Kaavamuuoksia nro 002049 Raappavuorenpuisto, 002156 Kelokuusenmäki ja 002418 Myyrmäen Huollon tontti koskien on suoritettu neljä osallistumista. Tässä mielipiteiden koonnissa ovat kaikki mielipiteet koskien kaavamuutosalueita nro 002049, 002156, 002418.

- 4. osallistuminen:** Raappavuorenpuisto nro 002049, Kelokuusenmäki nro 002156 ja Myyrmäen Huollon Tontti nro 002418 osallistumis- ja arviointisuunnitelmasta sai jättää mielipiteen 18.4.2019 mennessä. Kirjallisia mielipiteitä jätettiin yhdeksän (10) kappaletta. Asukastilaisuudessa järjestettiin Kilterin koululla 27.3.2019.

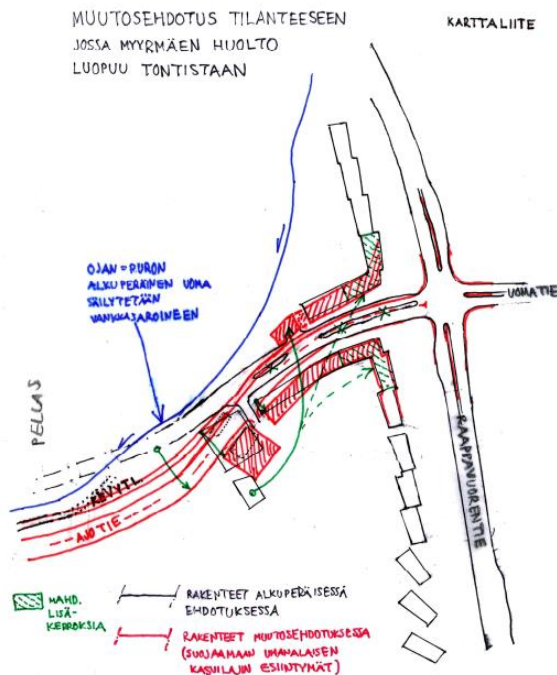
Mielipide: Alueella on Gasumin maakaasuputki DN300, kuva liitteenä.

Rakennusten ja rakenteiden suojaetäisyyksistä ja muista maakaasun käyttöön ja turvallisuuteen liittyvistä asioista säädetään maakaasun käsittelyn turvallisuudesta annetussa asetuksessa (551/2009). Maakaasuputken DN300 suojaetäisyysvaatimus rakentamislunnoissa esitettyihin rakennuksiin (kerrostalo) on 16 metriä. Ote asetuksesta on liitteenä.

Gasum Oy pyytää, että asemakaavoihin tehtäisiin varaus maakaasuputkea varten. Gasum Oy esittää, että kaavamääräyksiin sisällytettäisiin maininta maakaasuputkistosta aiheutuvista rajoituksista, esimerkiksi "Rakentaminen ja muu toiminta maakaasuputkiston läheisyydessä on rajoitettua asetuksen 551/2009 mukaisesti".

Maakaasuputkilinjalla on säilyttävä näköyhteys merkintäpylväältä toiselle. Kunnallistekniikkaa ja muuta infrastruktuuria suunniteltaessa ja rakennettaessa on toteutettava maakaasuputkiston edellyttämät suojaustoimet. Rakennusten yms. maadoitukset on suunniteltava siten, että ne eivät haittaa maakaasuputkiston katodisen suojausjärjestelmän toimintaa (SFS5717).

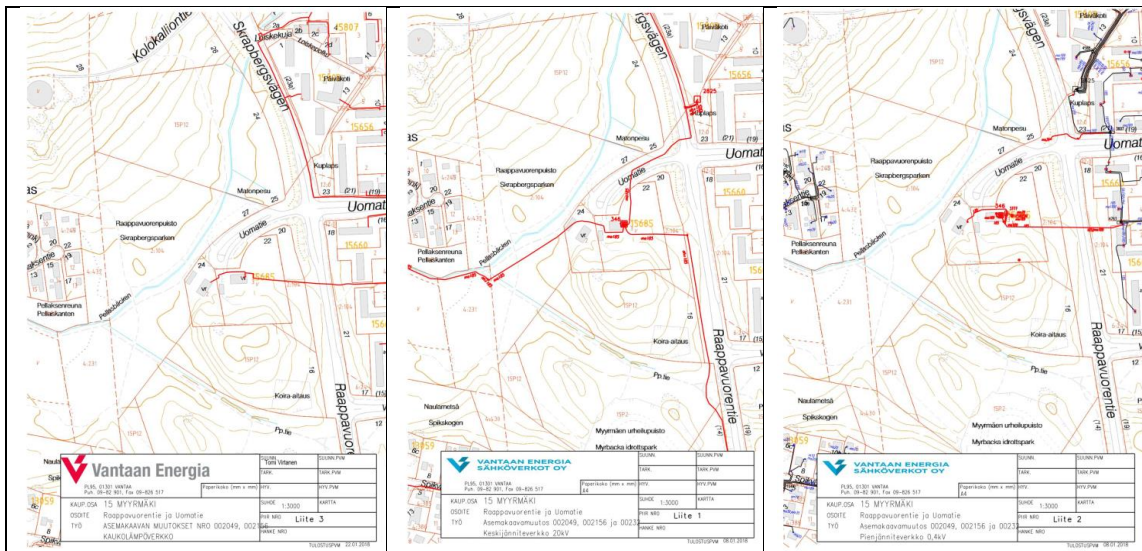
Vantaan Energia Sähköverkot Oy:n keski- ja pienjännitekaapelit sijaitsevat karttaliitteiden 1-2 mukaisesti. Vantaan Energia Sähköverkot Oy haluaa, että asemakaavan muutosehdotuksessa huomioidaan maakaapeleiden sijainti. Mikäli maakaapeleita pitää siirtää, niin siirtokustannuksien osalta toimitaan Vantaan kaupungin ja Vantaan Energia Oy:n 20.7.1993 laaditun yhteistyösopimuksen mukaisesti.

ASEMAKAAVAN MUUTOSEHDOTUS NRO 002049, 002156, 002418

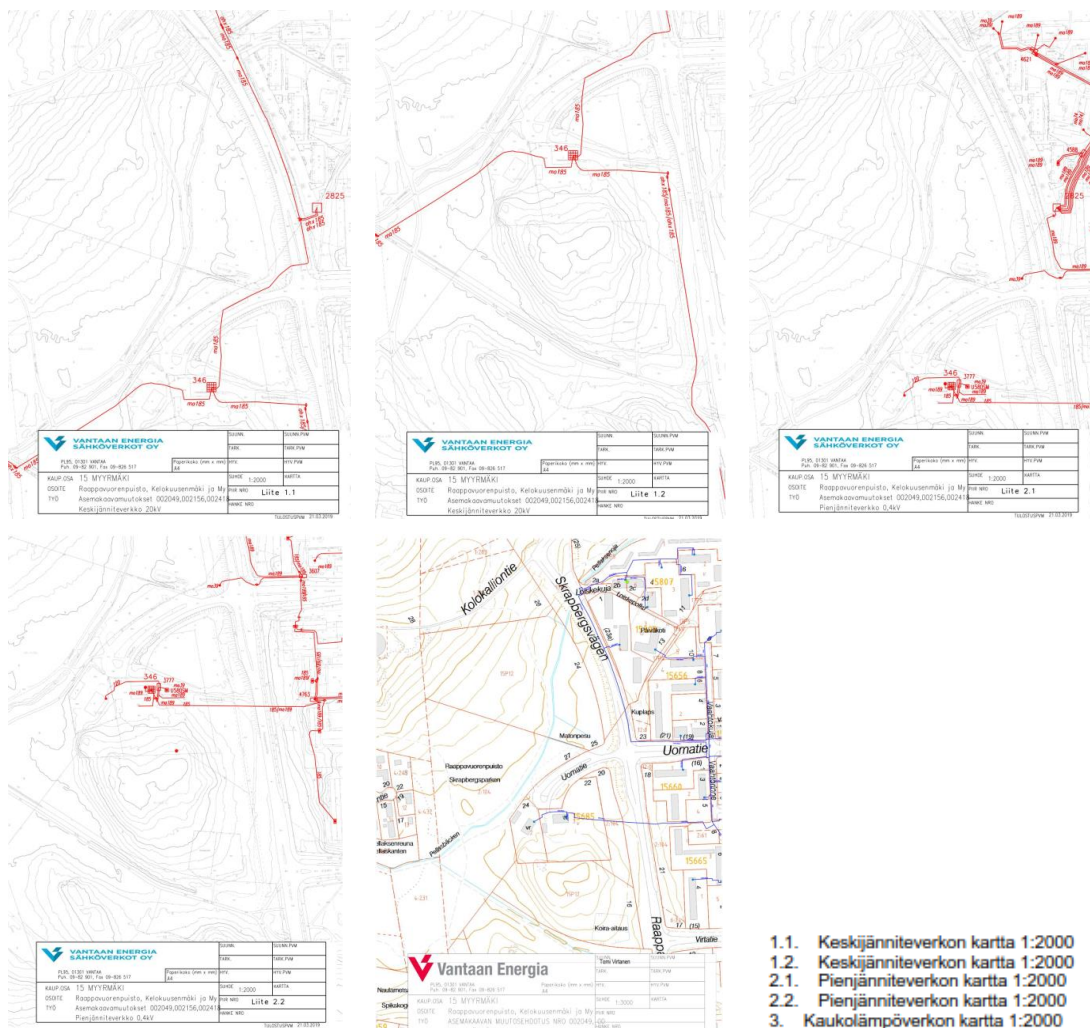
Vantaan Energia Sähköverkot Oy:n keski- ja pienjännitemaakaapelit sijaitsevat karttaliitteiden 1 – 2 mukaisesti. Suunnittelualueelle tarvitaan kaksi erillistä ennalta Vantaan asemakaavoituksen kanssa katsottua muuntamopaikkaa. Toiselle puistomuuntamolle tarvitaan paikkavaraus Uomatien pohjoispuolelle 002049 alueelle ja toiselle sen eteläpuolelta 002156 alueelle. Vantaan Energia Sähköverkot Oy haluaa, että asemakaavan muutosehdotuksessa huomioidaan
